Articles	Modifications
Division A Partie 1	
1.1.1.1.	Remplacer les paragraphes 1), 2) et 3) par le suivant : « 1) Le CNB vise les travaux de construction de tout <i>bâtiment</i> et de tout équipement destiné à l'usage du public tel que le prévoit l'article 1.02. du chapitre I du Code de construction (chapitre B-1.1, r. 2) pris en application de la Loi sur le bâtiment (chapitre B-1.1) (voir l'annexe A). ».

Articles	Modifications
	Supprimer la note explicative sur le logement accessoire.
Division B Partie 1	
1.2.1.1.	Remplacer, dans le paragraphe 3), « 9 » par « 11 ».

Figure A-3.8.2.1. 2) j)
Escalier dans un logement d'habitation
Largeur libre ».

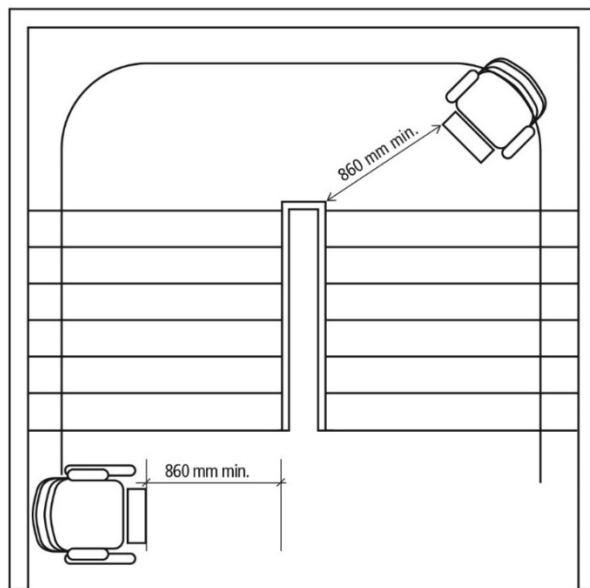
La largeur nécessaire pour l'installation et l'utilisation de l'appareil varie en fonction du choix de l'appareil :

- pour un fauteuil d'escalier, il faut prévoir au moins 650 mm en plus du 860 mm, soit une largeur d'escalier d'au moins 1 510 mm;
- pour une plate-forme d'escalier, il faut prévoir au moins 1 000 mm en plus du 860 mm, soit une largeur d'escalier d'au moins 1 860 mm.

Figure A-3.8.4.3.-A
 Surfaces de plancher libres
 Porte pivotant autour d'un axe vertical

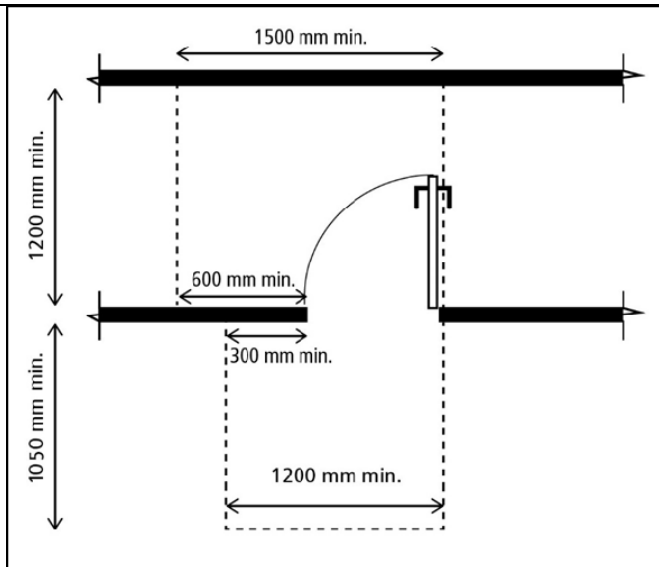
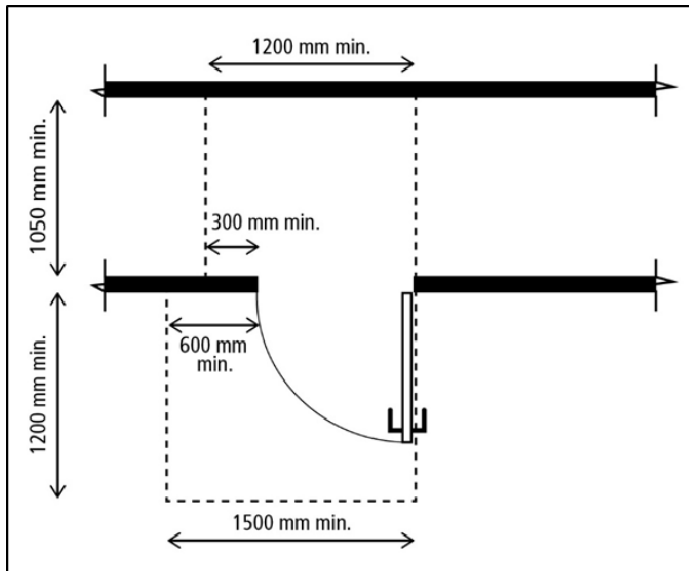
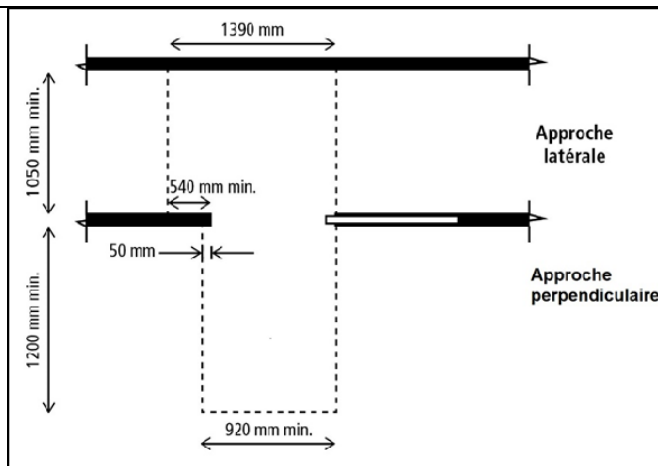
A-3.8.4.3. Portes et baies de portes. Des surfaces de plancher libres de chaque côté de la porte sont nécessaires pour permettre à une personne se déplaçant en fauteuil roulant d'approcher la porte côté gâche, d'ouvrir la porte et de pénétrer dans la pièce en minimisant le nombre de manœuvres. La largeur des surfaces de plancher libres de chaque côté de la porte est différente selon le sens d'ouverture de la porte. Lorsque la porte pivote en direction de l'approche, une dimension perpendiculaire à la porte fermée d'au moins 1 200 mm est requise. Les exigences de l'article 3.8.3.3. s'appliquent à la porte d'entrée du logement. Toutefois, les exigences du paragraphe 3.8.4.3. 2) ne s'appliquent pas.

Figure A-3.8.4.5 4).
Fond de clouage pour l'installation des barres d'appui adjacentes au W.-C.

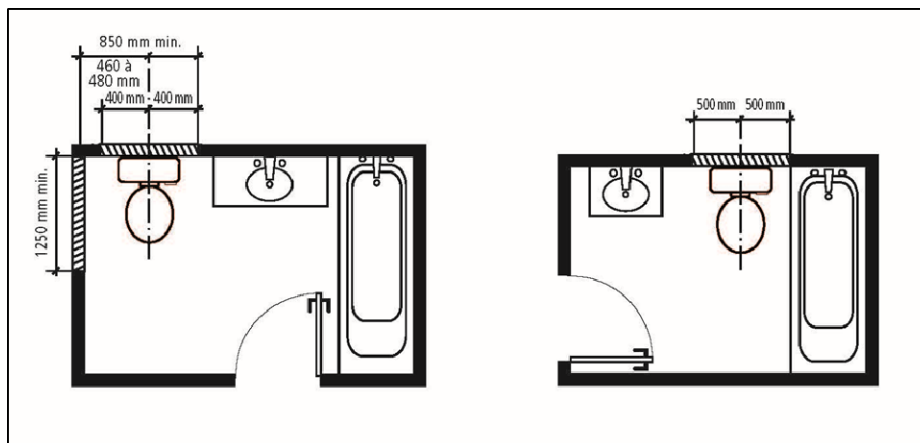
A-3.8.4.5. 4) Salle de toilette. Il est permis d'installer un fond de clouage de 1 000 mm de largeur centrée sur le W.-C. lorsque qu'il n'y a pas de mur adjacent au W.-C. à une distance d'au plus 480 mm du centre de celui-ci, qui permet l'installation d'un fond de clouage latéral sur une longueur d'au moins 1 250 mm. Le fond de clouage d'une largeur d'au moins 1 000 mm permet l'installation de barres d'appui rétractables sur les deux côtés du W.-C.

Figure A-3.8.5.5. 1)
Surface de transfert latéral adjacent au W.-C.

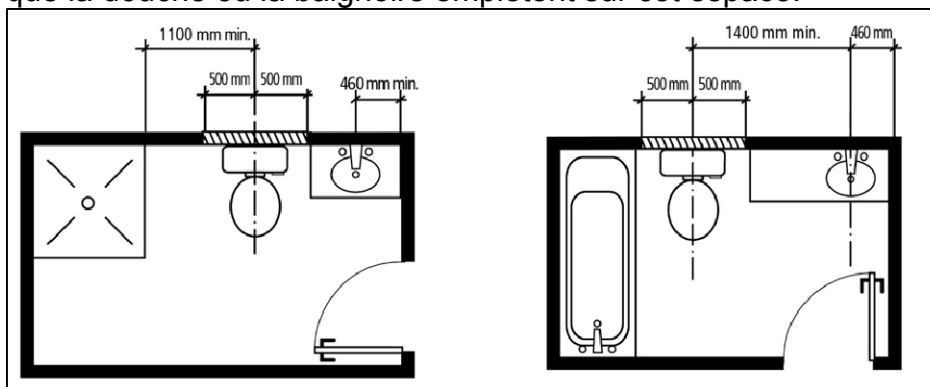
A-3.8.5.5. 1) Salle de bains. Le transfert latéral d'une personne utilisant un fauteuil roulant vers le siège du W.-C. requiert une largeur libre d'au moins 900 mm adjacente au W.-C. et une longueur d'au moins 1 500 mm à partir du mur arrière du W.-C. L'exigence reliée à cette surface pour une salle de bains adaptable permet l'empiètement d'un meuble-lavabo ou d'un mobilier en vue de travaux de démantèlement, pour répondre au besoin éventuel d'une personne avec une ou des incapacités occupant le logement. Toutefois, il n'est pas permis que les équipements de la salle de bains tels que la douche ou la baignoire empiètent sur cet espace.

Figure A-3.8.5.5. 2)
Indications pour la plomberie du lavabo

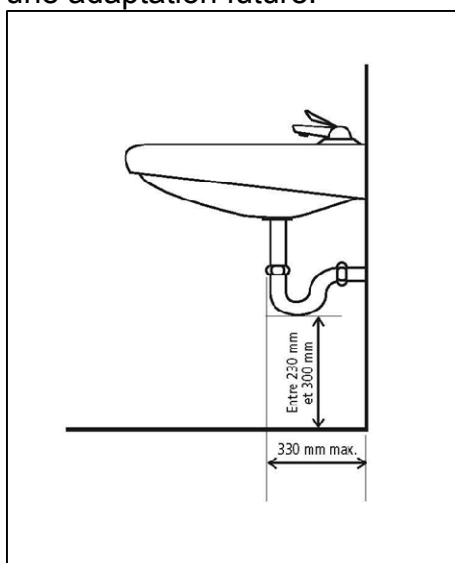
A-3.8.5.5. 2) Salle de bains. Afin de permettre à une personne utilisant un fauteuil roulant un accès frontal au lavabo, la hauteur libre en dessous du siphon doit être d'au moins 230 mm. De plus, pour permettre à cette personne d'utiliser le lavabo, il devra être abaissé à une hauteur d'au plus 865 mm. À cette fin, la distance mesurée à partir du plancher jusqu'au bas du siphon doit être d'au plus 300 mm.

Dans un logement adaptable, il n'est pas requis que le bord du lavabo soit installé à une hauteur d'au plus 865 mm par rapport au plancher ou de permettre l'accès frontal au lavabo de la salle de bains. Par contre, il est exigé de prévoir une installation adéquate de la plomberie pour permettre une adaptation future.

Figure A-3.8.5.7. 2) et 3)

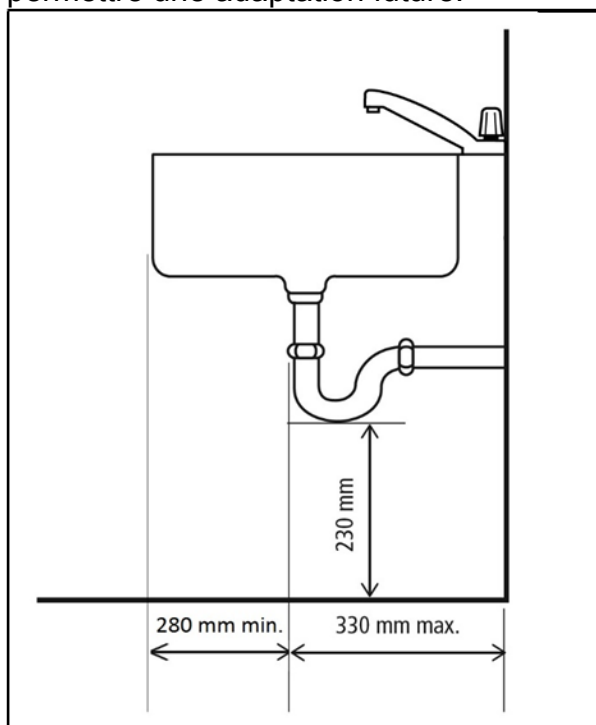
A-3.8.5.7. 2) et 3) Plomberie de l'évier de cuisine. Afin de permettre un accès frontal à l'évier de la cuisine pour une personne utilisant un fauteuil roulant et une mise à niveau de la hauteur de l'évier à au plus 865 mm, la hauteur mesurée à partir du plancher jusqu'au bas du siphon doit être de 230 mm.

Dans le cas d'un évier installé dans un îlot de cuisine, la dimension longitudinale pour permettre à une personne utilisant un fauteuil roulant un accès frontal à l'évier de la cuisine peut être mesurée à partir du bord avant du comptoir de l'îlot contenant l'évier et doit être d'au moins 280 mm.

Dans un logement adaptable, il n'est pas requis que les comptoirs soient installés à 865 mm ou qu'il n'y ait pas de meuble de cuisine sous l'évier. Par contre, il est exigé de prévoir une installation adéquate de la plomberie pour permettre une adaptation future.
